„Nábřeží řeky Svatky – Realizace protipovodňových opatření města Brna – etapy VII a VIII“

VYSVĚTLENÍ, ZMĚNA NEBO DOPLNĚNÍ ZADÁVACÍ DOKUMENTACE

Vysvětlení zadávací dokumentace č. 6 ze dne 30. 8. 2021

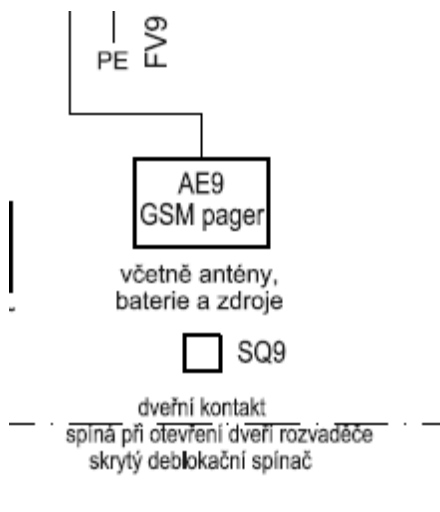
Dotaz č. 13

V technické zprávě D_09_300 je uvedeno:

DÁLKOVÝ PŘENOS DAT

Dálkový přenos dat bude proveden zařízením GSM modem, s přenosem sdružené poruchy, maximální hladiny (Lokalita 2), výpadku napájení a neoprávněného otevření dveří rozvaděče na mobilní telefon obsluhy.

GSM modemy budou umístěny v rozvaděčích RM. Jejich součástí je anténa a zálohovaný napájecí zdroj.

Ve výkresové části je dále zobrazeno:

Může zadavatel potvrdit, že přes GSM zařízení nebude možné dálkově ovládat čerpadla a servopohony na hradidlech, tj. jejich ovládání budou možné pouze ručně na rozvaděči?

Ad 13)

Ovládání všech čerpadel a servopohonů je pouze ruční z rozvaděče. Dálkové ovládání není plánováno/požadováno. Viz technická zpráva elektro.

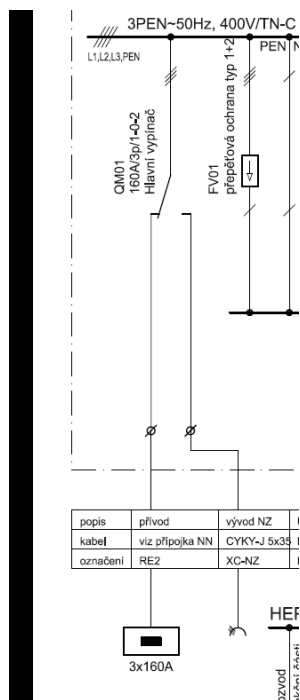
Dotaz č. 14

Ve výkrese rozvaděče RM2 v částech D_09_300 není uveden parametr pro použití přívodky pro napojení motorgenerátoru:

Žádáme zadavatele o doplnění této chybějící informace

Ad 14)

Prívodka u rozvaděče RM2 je navržena 125A – viz soupis prací. Musí být v souladu s dodaným náhradním zdrojem.

54	M	04209	přívodka nástěnná 400V/125A, 3P+N+PE, do vlhka	ks	1,000		0,00
----	---	-------	--	----	-------	--	------
